## **Vedlegg 1 – Vedlegg til oversendelsebrevet til NVE med regulantens kommentarer til høringsuttalelser til revisjonsdokumentet for Eidfjord Nord reguleringen**

Det er sendt inn 14 høringsuttalelser til revisjonsdokumentet for Eidfjord-Nord reguleringen og 3 tilleggsuttalelser etter befaring september 2021. De enkelte høringsuttalelsene kan ses på [Konsesjonssak - NVE](#). NVE har bedt Statkraft kommentere disse. Under kommenterer Statkraft på høringsinnspill som påvirker kraftproduksjonen i kapittel 1-5. Kapittel 6-11 kommenterer Statkraft på høringsinnspill om andre forhold. Kapittel 12 er andre spesifikke forhold som ikke nødvendigvis er til vurdering i vilkårsrevisjonen, men andre forhold som er omtalt i høringsuttalelser og som Statkraft ønsker å kommentere.

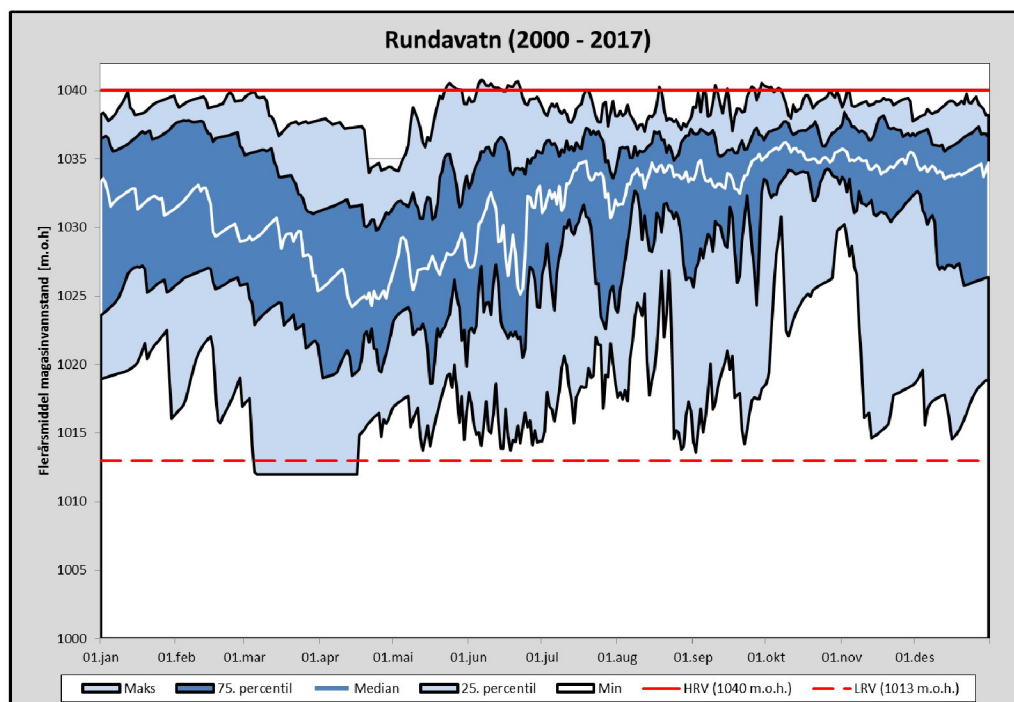
Ulvik Herad sendte 19.10.2021 en tilleggsuttalelse etter den offentlige befaringen:

*«Manøvreringreglementet for Rundavatnet må reviderast med tanke på at vatnet skal vere farbart med båt i samband med reinsjakt og saueinnsankinga (august-september). Vasstanden bør dessutan holdast nokon lunde stabil i garnfiskesesongen, og forbeta tilhøve for båt slepp er ynskjeleg.»*

Reguleringsfeltet til Lang-Sima med Langvatn og Rundavatn som hovedmagasin er beskrevet i tabell 4 og figur 4 i revisjonsdokumentet. Rundavatn får overført vann fra Skruelsvatn, Våtekleivbakkene og Tverrelva. I henhold til konsesjon er det et skille mellom Austdølsnutvatn og Rundavatn som ved vannstander over 1032 utgjør ett magasin. Til sammen rommer disse magasinene forholdsvis lite vann (24Mm<sup>3</sup>, NVE atlas) i forhold til gjennomsnittlig årstilsig (244,2Mm<sup>3</sup>, NVE atlas). Dette betyr at vannstanden stiger fort ved store nedbørmengder.

Ved høyt tilsig (sommer og snøsmelting) produseres strøm i hovedsak fra Rundavatn-delen av Lang-Sima, for å unngå flomtap og flomskader i Austdøla. Reguleringsgraden er lav fordi magasinkapasiteten i Rundavatn tilsvarer ca. 14 dagers gjennomsnittstilsig i vårflomperioden (i midten av juni til slutten av juli). Figuren under viser at utfallsrommet mellom HRV og LRV blir utnyttet gjennom hele året, og at det i begrenset grad er mulig å lagre vann i Rundavatn.

Statkraft mener nytten av å gjøre forholdene mer til rette for båtbruk på Rundavatn ved magasinrestriksjon ikke veier opp for kostnadene knyttet til å begrense bruken av magasinet til kraftproduksjon. Statkraft er svært negativ til krav knyttet til restriksjoner på Rundavatn og mener dette bør avvises.

## Vedlegg 2:

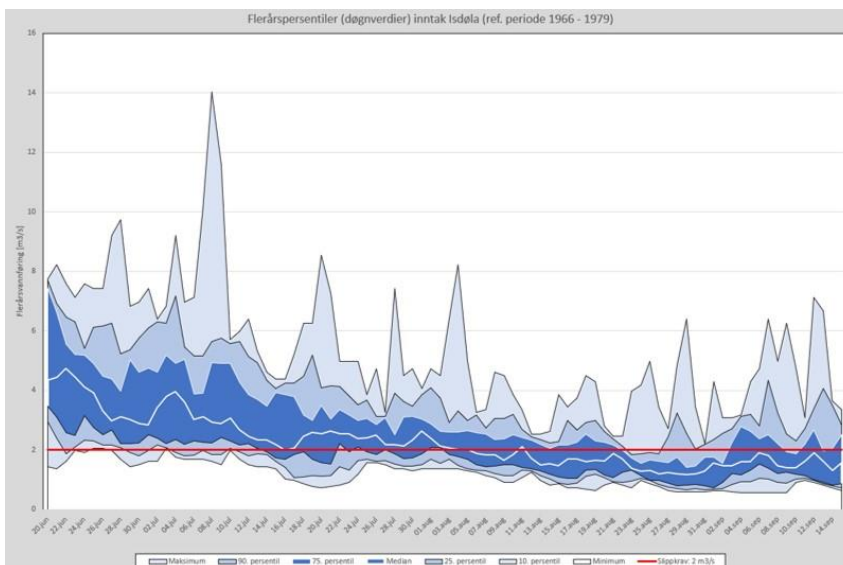
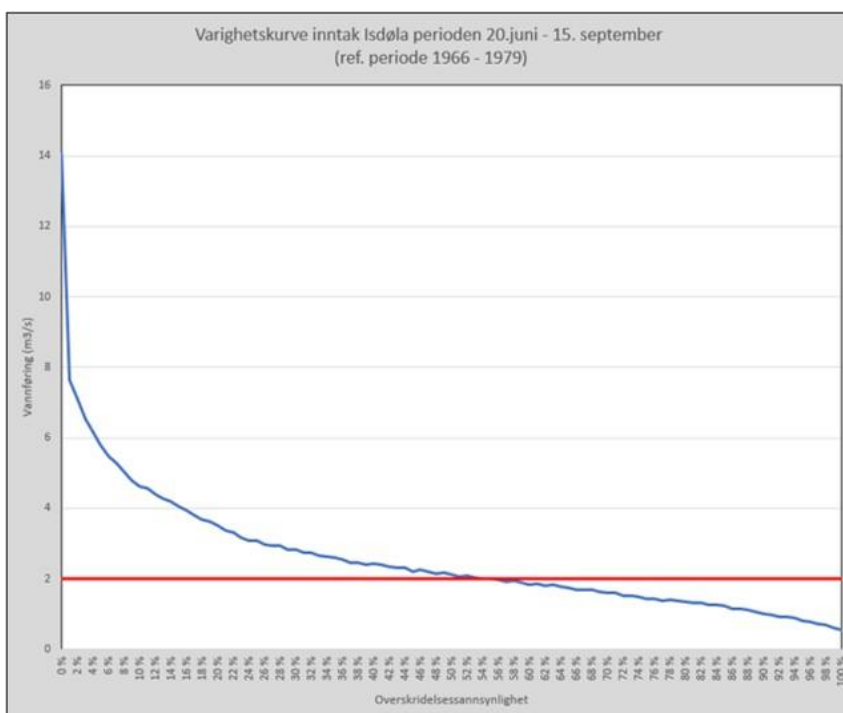
Miljødirektoratet har i sin høringsuttalelse fremmet et ønske om at det skal slippes inntil 2 m<sup>3</sup>/s fra inntaket i Isdøla, i perioden fra og med 20. juni til og med 15. september. Statkraft har sett nærmere på hvor mye vann som normalt er tilgjengelig i perioden, uavhengig av kraftproduksjon, ved å bruke skalerte historiske observasjoner fra det nedlagte vannmerket 50.10 Isdøla (observasjonsperiode 1966 – 1979), som lå i Isdøla rett oppstrøms samløpet med Bjoreio.

Det er fremsatt krav fra Miljødirektoratet om slipp av 3 m<sup>3</sup>/s fra inntak i Bjoreio, i perioden fra og med 20. juni til og med 15. september. Statkraft har sett nærmere på hvor mye vann som normalt er tilgjengelig i perioden, uavhengig av kraftproduksjon, ved å bruke skalerte historiske observasjoner fra vannmerket 50.64 Bjoreio ved Våkavadet (observasjonsperiode 1983 - 2017), som ligger i Bjoreio, rett oppstrøms inntaket til Storlia kraftverk.

Konklusjonen er at et slipp på 2 m<sup>3</sup>/s, i gjennomsnitt, ikke vil være mulig i ca. 40% av dagene i perioden fra og med 20. juni til og med 15. september. Det er vanskeligere å oppfylle kravet jo lenger ut man kommer i perioden, og fra midten av august vil man klare å oppfylle dette kravet i mindre enn 50% av årene. Varighetskurvene og flerårs-frekvensplottene er vist under. Med andre ord er det umulig å opprettholde kravet fra Miljødirektoratet med 2 m<sup>3</sup>/s slipp fra Isdøla inntak.

Konklusjonen er at for alle årene i observasjonsperioden, som ble benyttet, så er kravet om et slipp på 3 m<sup>3</sup>/s mulig ut juni måned, men utover i perioden så er dette kravet stadig vanskeligere å oppfylle. Et slipp på 3 m<sup>3</sup>/s vil, i gjennomsnitt, være mulig i ca. 81 % av dagene i perioden fra og med 20. juni til og med 15. september. Varighetskurvene og flerårs-frekvensplottene er vist under. Med andre ord er det umulig å opprettholde kravet fra Miljødirektoratet, med 3 m<sup>3</sup>/s slipp fra Bjoreio inntak.
